PLANFESTSTELLUNG / 3. PLANÄNDERUNG

Freie und Hansestadt Hamburg Behörde für Wirtschaft, Verkehr und Innovation Auftragsverwaltung für die Bundesfernstraßen		Unterlage: 6 Blatt-Nr.: 10 Index C Straßenquerschnitt Francoper Straße / Hinterdeich Maßstab: 1 : 50
--	--	---

Maßnahmenbezeichnung: A26, Stade - Hamburg	
4-streifiger Neubau der BAB 26 AK HH-Süderelbe (BAB 7) bis Landesgrenze HH/NI 8-streifige Erweiterung der BAB 7 AK HH-Süderelbe bis AS HH-Heimfeld

Überführung Francoper Straße / Hinterdeich

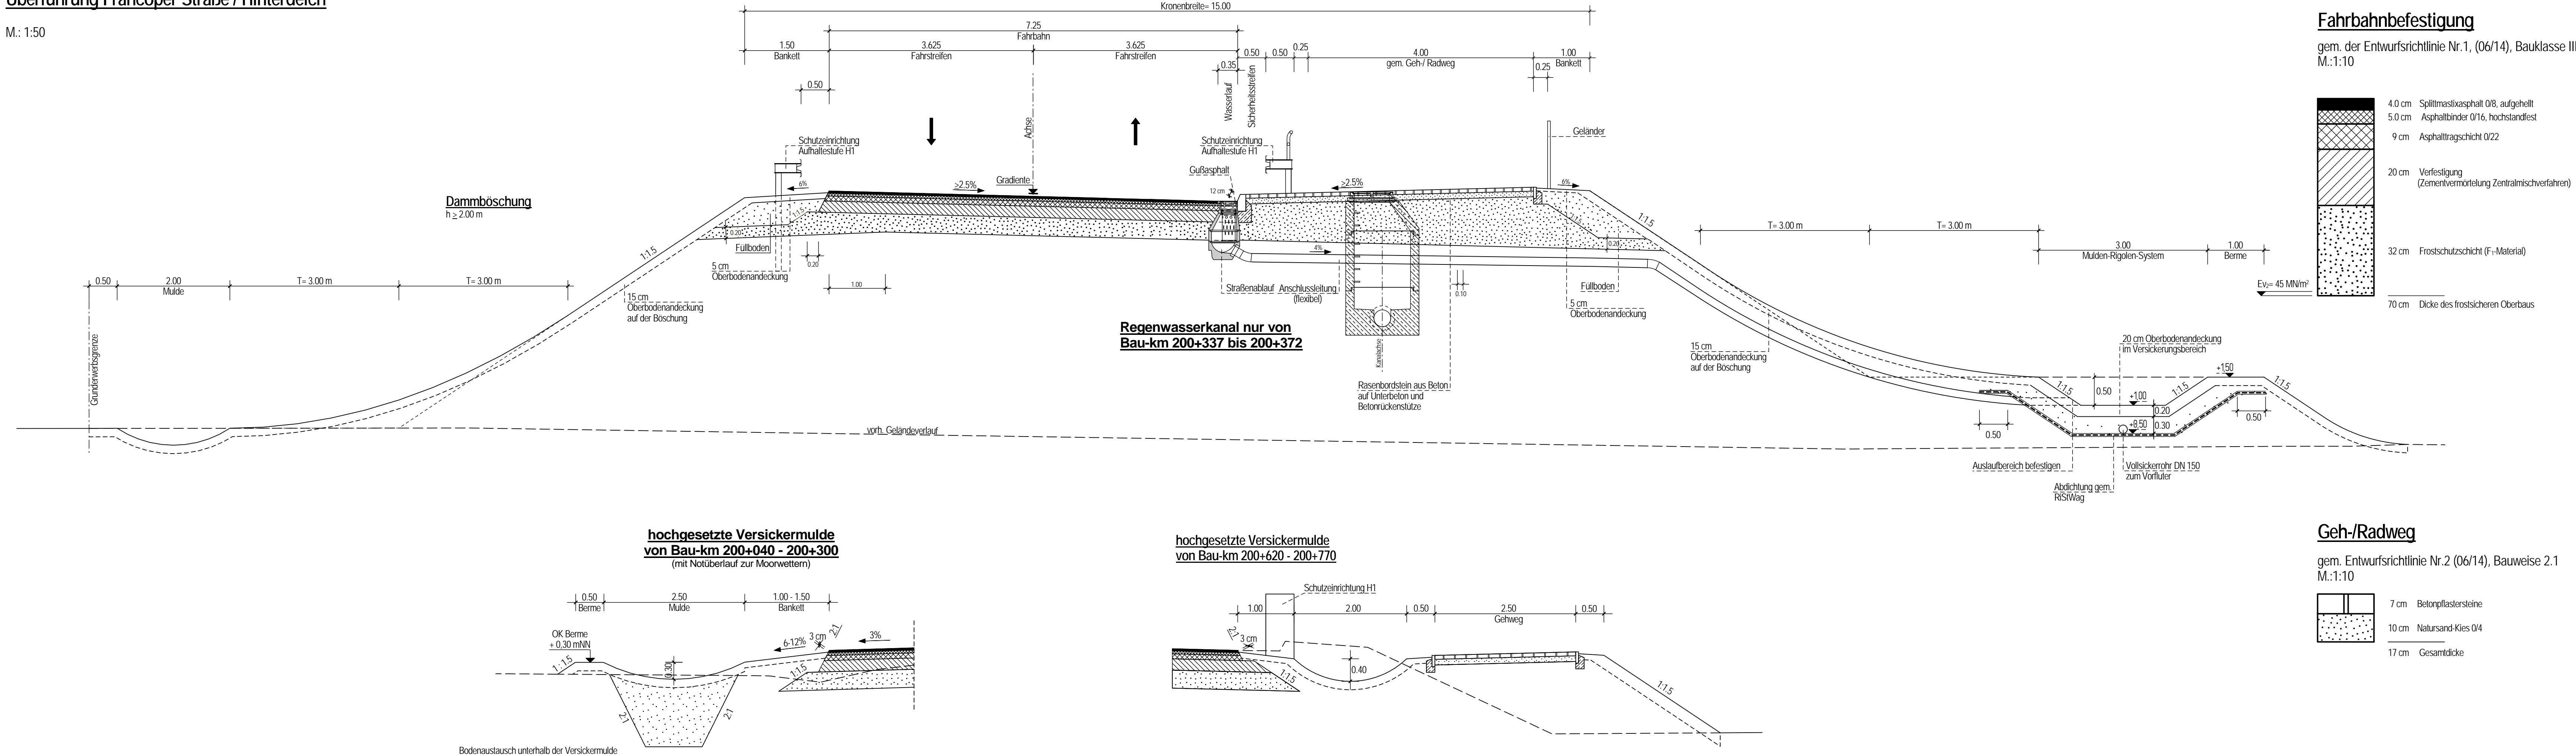
8.			
7.	Stationierung hochgesetzte Versickermulde geändert, Hinweis auf Notüberlauf ergänzt	08.10.2018	
6.	Stationierung und Abmessungen hochgesetzte Versickermulde geändert	06.12.2017	
5.	Geh- und Radweg von 2.50 m auf 4.00 m verbreitert	06.12.2017	
4.	Entwässerung ergänzt (hochgesetzte Versickermulden)		
3.	Entwässerung geändert (Regenwasserkanal)		
2.	Entwässerung geändert (Filter- und Rückhaltegraben, Anschlussleitungen)		
1.	Oberbaumessung gem. Entwurfsrichtlinie Nr.1 (06/14)		
Nr.	Art der Änderung	Datum	Name
